**SZP.272.955.2022****L.dz. 297/23****Wykonawcy****Dotyczy:** postępowania pt. „*Modernizacja pracowni komputerowej Zakładu Informatyki*”.

Postępując zgodnie z art. 284 ust. 2 i 6 ustawy Prawo zamówień publicznych (tekst jednolity Dz. U. z 2022 r. poz. 1710 z późn. zm.), informuję, iż do Zamawiającego wpłynęły pytania do Specyfikacji Warunków Zamówienia, dalej zwana SWZ. W załączeniu treść pytań i odpowiedzi.

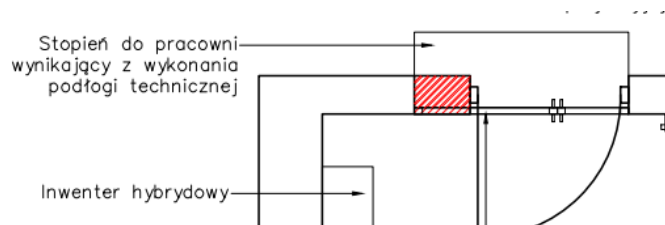
W części specyfikacji w załączniku SZP.272.955.2022 załącznik nr 6-18 SWiORB\_drzwi wewnętrzne, zamieszczono informację:

„Drzwi wewnętrzne, drewnopodobne, Parametry techniczne: - ościeżnica aluminiowa, ukryta - wypełnienie skrzydła płyta wiórowo - otworowa, gotowe do malowania”

Drzwi mają być drewnopodobne czy przygotowane do malowania?

Jeżeli chodzi o wymiar drzwi to w opisie wskazano:

- Drzwi D-1 wew. wejściowe o wymiarach (w świetle) min (90+30)x200, aluminiowe tzw. „zimne” przeszklone szkłem bezpiecznym klasy 3(B)”

W załączniku – SZP.272.955.2022 załącznik nr 6-31 SALA ĆWICZENIOWA-WIDOKI CZ.2

### ⑦ Drzwi dwuskrzydłowe aluminiowe 135x230cm

1. Jaki powinien być wymiar drzwi?
2. Czy możliwe jest dostarczenie rysunku do wykonania drzwi?
3. Czy do drzwi wewnętrznych, drewnopodobnych stosujemy ościeżnicę aluminiową?

Drzwi D-1 dwuskrzydłowe o szerokości w świetle: głównego skrzydła min. 90 cm + drugie skrzydło o szerokości 30 cm. Wymiar zewnętrzny w zależności od wybranego producenta. Nie określamy.

Drzwi D-2. Ościeżnica aluminiowa, po zamontowaniu niewidoczna, wmurowana w oścież. Po obróbce murarskiej widoczny jedynie wrąb ościeżnicy, przygotowany do malowania np. w kolorze ścian. Skrzydło płytowe bezprzylgowe przygotowane do malowania w kolorze ścian.

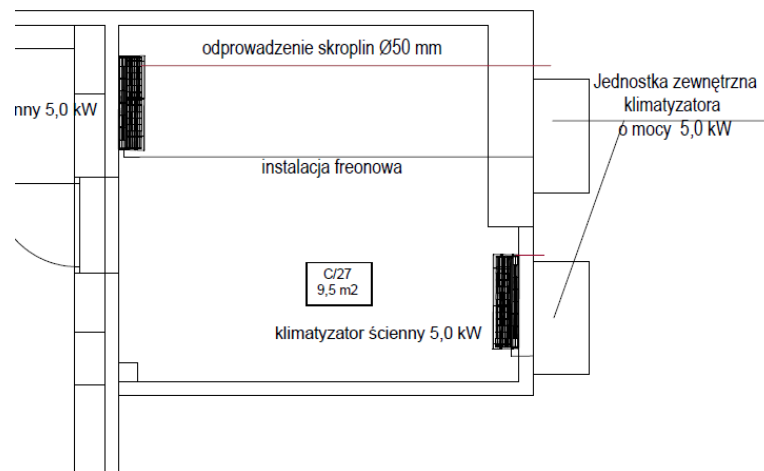
Zamawiający w SZP.272.955.2022 załącznik nr 6-27 rzut z góry- Aranżacja posadzek wskazał do zamontowania 2 różnorodne pokrycia podłogowe.

Według specyfikacji pokrycie oznaczone symbolem 1 posiada grubość całkowitą 4,5 mm natomiast pokrycie nr 2 posiada grubość całkowitą 2 mm i wymiary rolki 2x23m . Z uwagi na różnicę grubości oraz wymiary pokrycia podłogi nr 2 nie może zostać zachowany parametr modułowości i rozbieralności oraz pełnej funkcjonalności projektowanej podłogi. Wykładzina nr 2 jest całościowa. Zamawiający wskazał wykładzinę nr 1 o wymiarach 50x50 cm montowaną na modułach podłogi o wymiarach 60x60 cm. Tak przyklejona wykładzina straci możliwość rozbieralności.

Pyt. Czy Zamawiający zamierza wskazać rozwiązanie umożliwiające wykonanie podniesienia podłogi oraz oklejenia wykładziną zgodnie z przepisami i warunkami technicznymi przy zachowaniu rozbieralności i modułowości podłogi.

Należy zachować parametr modułowości i rozbieralności. Istnieją na rynku rozwiązania techniczne umożliwiające takie rozwiązania. Jeśli chodzi o różnicę wysokości, to istnieje możliwość wyregulowania podłogi na nóżkach.

Klimatyzatory należy wykonać zgodnie z rysunkiem zamiennym nr WM-2\_rew.A

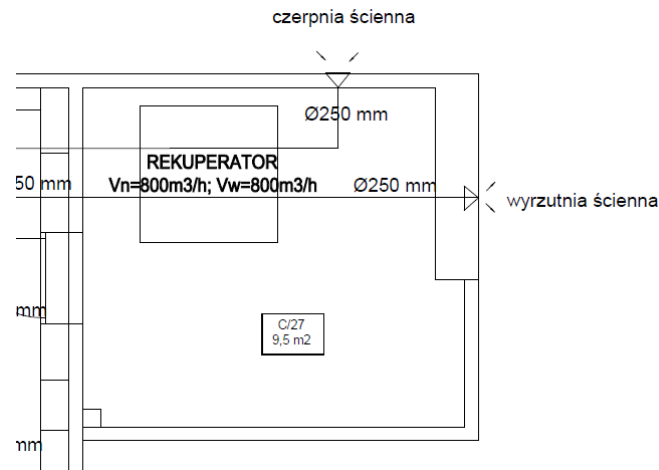
Zamawiający w SZP.272.955.2022 załącznik nr 6-16 Sala klimatyzacja wskazał umiejscowienie agregatów klimatyzacji na ścianie będącej wewnątrz budynku.

Pyt. Czy zamawiający podtrzymuje wskazane miejsce w projekcie? Jeżeli nie to proszę o wskazanie nowej lokalizacji.
